INFORME DE HITO DE CONTROL
N° 005-2024-OCI/3948-SCC

**“ADQUISICIÓN DE BIENES (MAQUINARIAS) PARA EL
PROYECTO: MEJORAMIENTO DE LA GESTIÓN INTEGRAL
DE LOS RESIDUOS SÓLIDOS EN EL DISTRITO DE NUEVO
CHIMBOTE, PROVINCIA DE SANTA, DEPARTAMENTO DE
ÁNCASH”**

HITO DE CONTROL N° 1 – PERFECCIONAMIENTO DEL CONTRATO

Imagen n.º 4
Plano de la caja compactadora

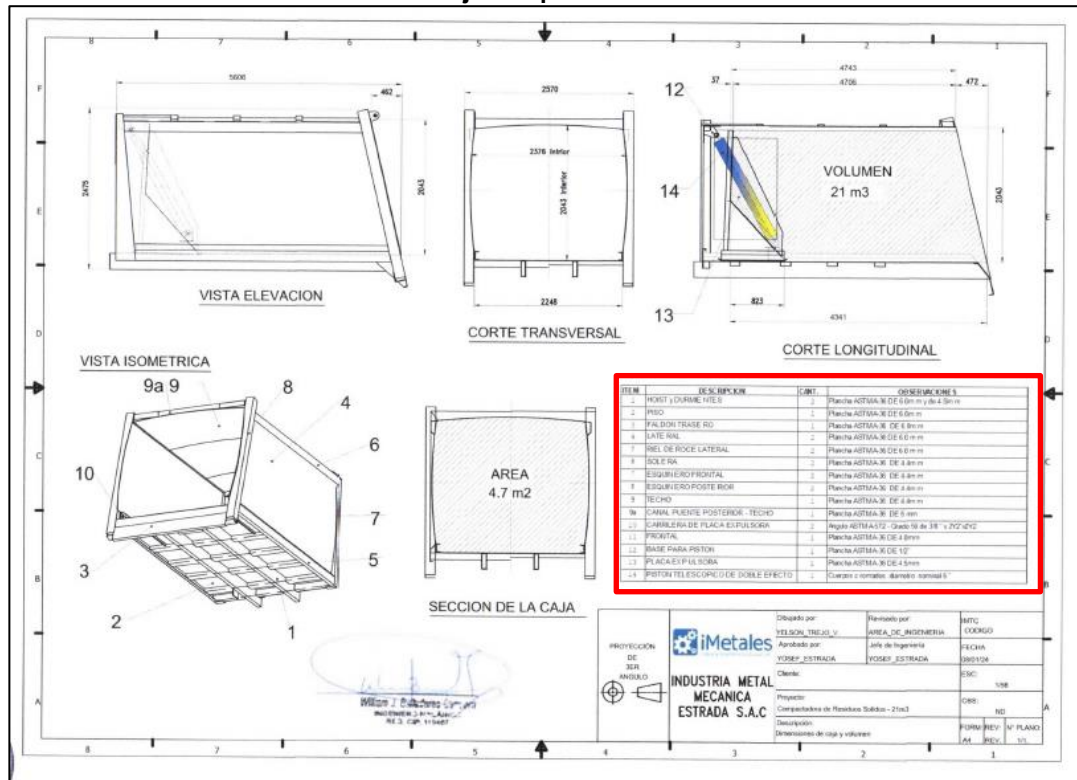
4. El plano denominado: “*Dimensiones de caja y volumen*”, con fecha del 8 de enero de 2024, describe las medidas y dimensiones de la caja compactadora, además, en éste se precisa los materiales a utilizar, tal como se muestra a continuación:

Al respecto, puede identificarse que el plano “Dimensiones de caja y volumen” cuenta con una leyenda que detalla los materiales usados en su construcción, dentro de los cuales se advierte la utilización de aceros ASTM A-36 y ASTM-572; sin embargo, **no registran el uso de materiales tales como: Acero Corten ASTM A-242 y Acero antidesgaste Hardox 450 Brinell**, situación que incumple lo establecido en las especificaciones técnicas de las bases integradas de la Adjudicación Simplificada n.º 090-2023-MDNCH/CS-1.

Imagen n.º 6
Plano del Tailgate

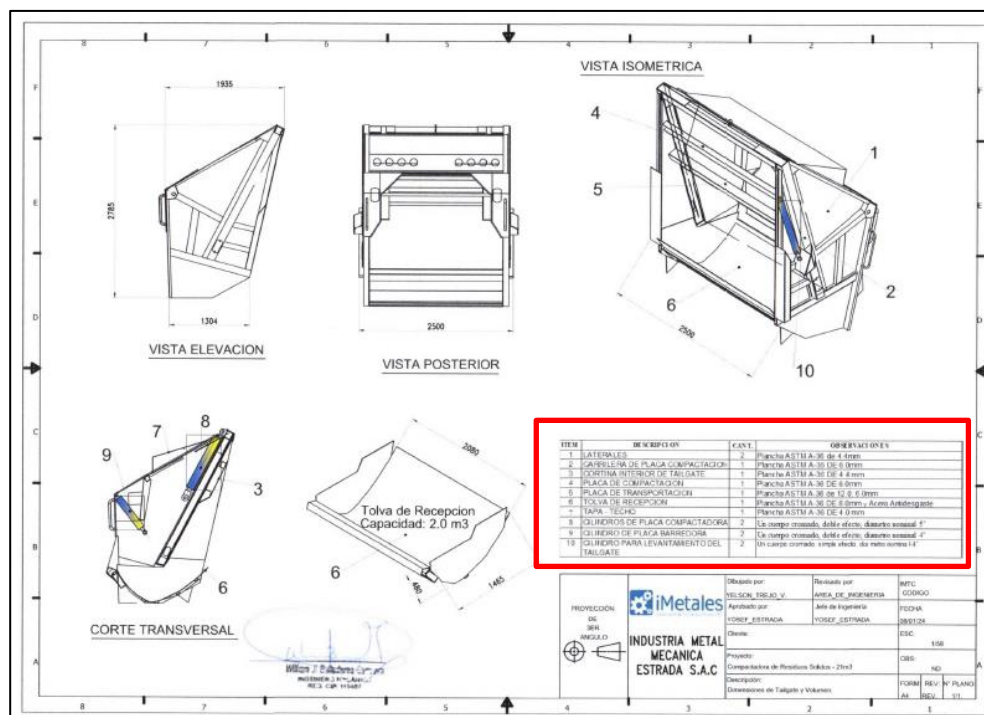
- El plano denominado: “Dimensiones de Tailgate y volumen”, de fecha del 8 de enero de 2024, detalla algunas dimensiones del tailgate (compuerta posterior compactadora) y cuenta con una leyenda que registra los materiales utilizados, tal como se muestra a continuación:

Sobre la imagen anterior, la leyenda del plano señala que los materiales a utilizar en los elementos del tailgate, son: el **acero ASTM A-36** y **acero antidesgaste** (no precisa que tipo de acero antidesgaste¹⁵); sin embargo, las especificaciones técnicas establecieron que los materiales a utilizar en “Material piso de tolva de recepción o depósito del tailgate” y “Material panel de compactación” serian: “**Acero antidesgaste Hardox 450 Brinell**”, material que no fue especificado en el plano constructivo, situación que incumple lo establecido en las especificaciones técnicas de las bases integradas de la Adjudicación Simplificada n.º 090-2023-MDNCH/CS-1.
